XN 20/2077/03.02.2023

RASPUNS CONSOLIDAT CLARIFICARI

Subiect: Clarificari la documentatia de atribuire ce are ca obiect incheierea contractului - **Implementarea masurilor suplimentare de protectie a mediului aferente Variantei de ocolire Bacau**, anunt de participare nr. CN1050694/25.12.2022

DISPOTIE GENERALA PANOURI ANTICOLIZIUNE DIN PLASE CU OCHURI <5CM

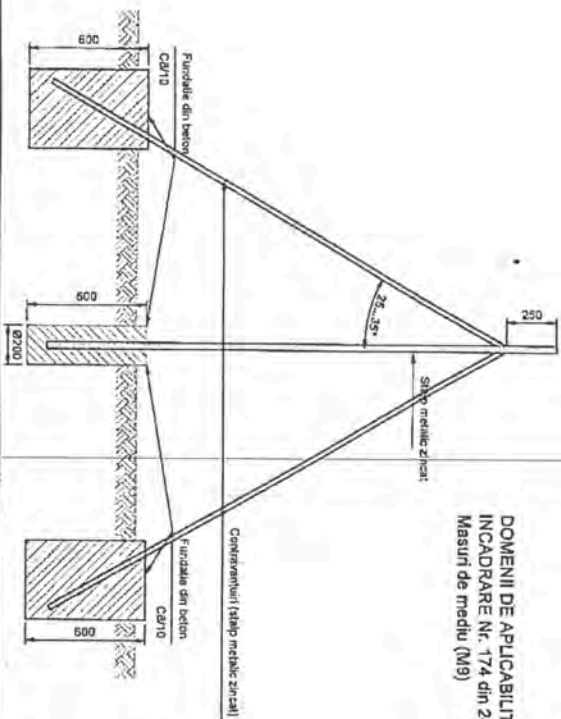
Intrebare 21: Solicitare: Vă rugăm publicați desene tehnice în secțiune de mai bună calitate pentru acostament și pentru poduri, pentru a putea determina costul real de implementare a panourilor fonoabsorbante.

Intrebare 24: Întrebare: Vă rugăm să publicați un desen tip de amplasare a panourilor de protecție păsări – vor fi pe aliniamentul panourilor de protecție fonică (muchia taluzului) sau pe aliniamentul gardului de protecție al autostrăzii?

Raspuns 21: A se vedea anexele 1-3.

Raspuns 24: Se vor monta pe aliniamentul panourilor de protecție.

DETALIU FIXARE PANOURI ANTIFONICE PE POZURI

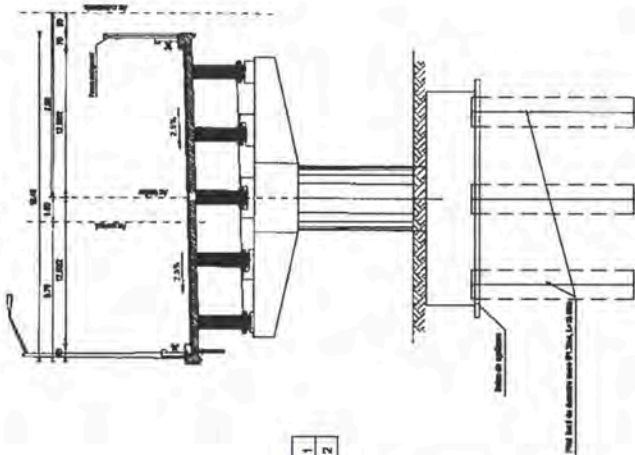
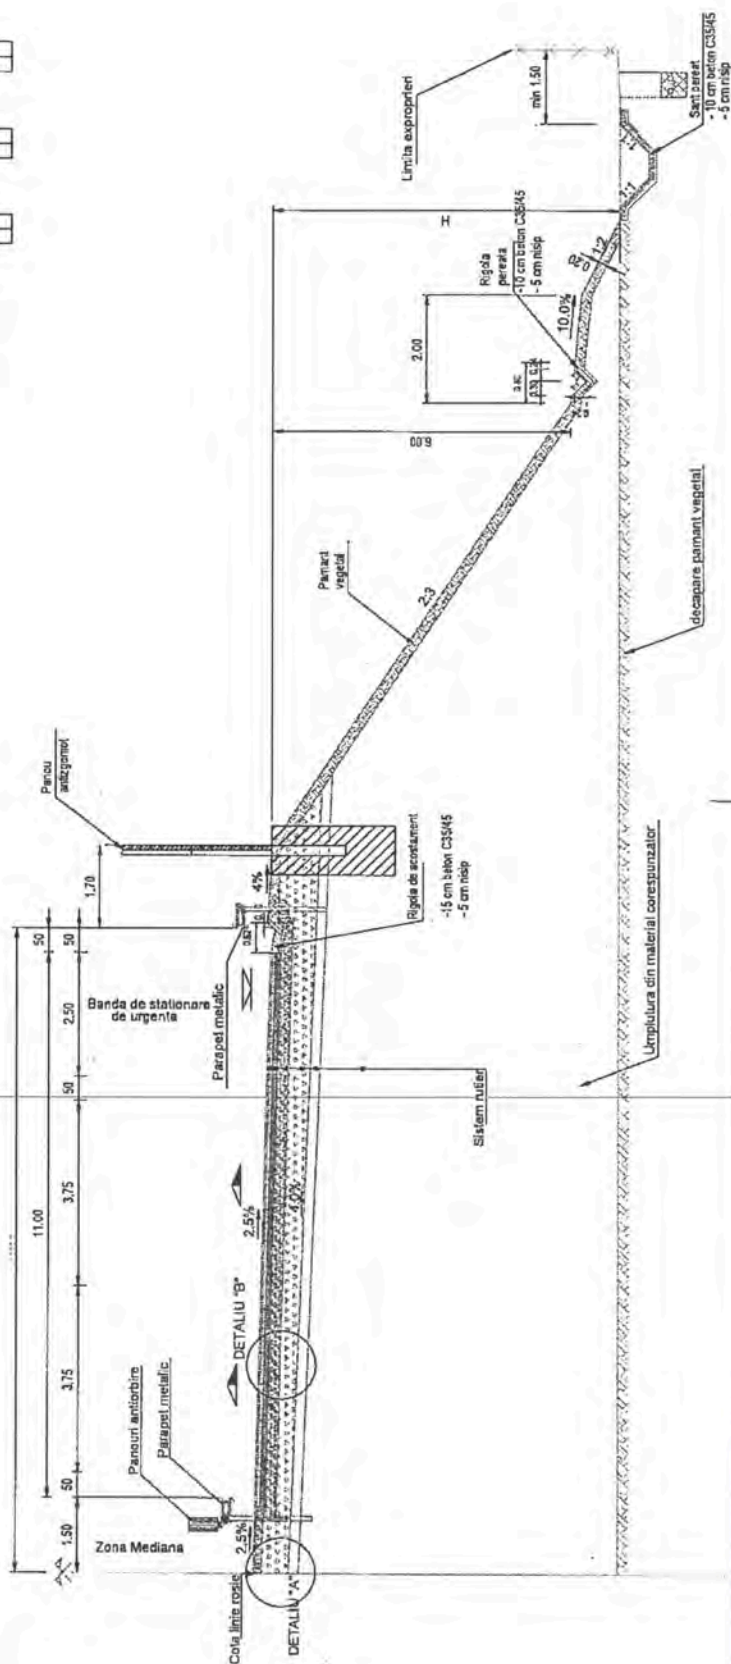
Intrebare 26: În CS pag. 10, în continuarea punctului 5.c, se afirmă că modul de fixare al panourilor fonoabsorbante /anti coliziune montate pe pod/pasaj trebuie să includă elemente suplimentare de ancorare.

Întrebare: Care este lista pozițiilor kilometrice și lungimea de aplicabilitate pentru montaj pe pod/pasaj? Aceste lucrări sunt de complexitate mai mare decât cele de pe acostament, au alt cost de execuție și trebuie bugetate corespunzător. În lipsa unor cantități individualizate, întocmirea ofertei nu este posibilă.

Intrebare 27: Solicitare: Pentru lista pozițiilor kilometrice de pod/pasaj – vă rugăm publicați desene tehnice ale secțiunilor transversale cu dotările de pe acestea (parapet de protecție, parapet pietonal mâna curentă, stâlpi de iluminat), astfel încât să putem răspunde la cerința: „în etapa de ofertare se vor oferi detalii și schițe” de soluție. Pagina 2 din Anexa pare a conține astfel de informații, însă calitatea documentului este atât de slabă, încât oricât de mult am mari la imprimare, detaliile nu sunt lizibile.

În forma publicată, aliniamentul panourilor fono de pe pod pare a se suprapune chiar cu cel al panourilor fonoabsorbante.

Intrebare 28: *Intrebare:* Pentru lista pozițiilor de pod/pasaj – vă rugăm să indicați dacă poziționarea panourilor de protecție fonică pe pod/pasaj trebuie făcută cu luarea în considerare a valorii W a parapetul rutier de protecție existent? Dacă răspunsul este afirmativ (situație în care devine element de proiectare), vă rugăm indicați valoarea W pentru fiecare locație în parte.

Raspuns 26: A se vedea TABEL EXPLICATIV nr. 1.

Raspuns 27: A se vedea TABEL EXPLICATIV nr. 1.

Raspuns 28: Panourile fonoabsorbante se vor monta la partea exterioara a consolei trotuarelor.
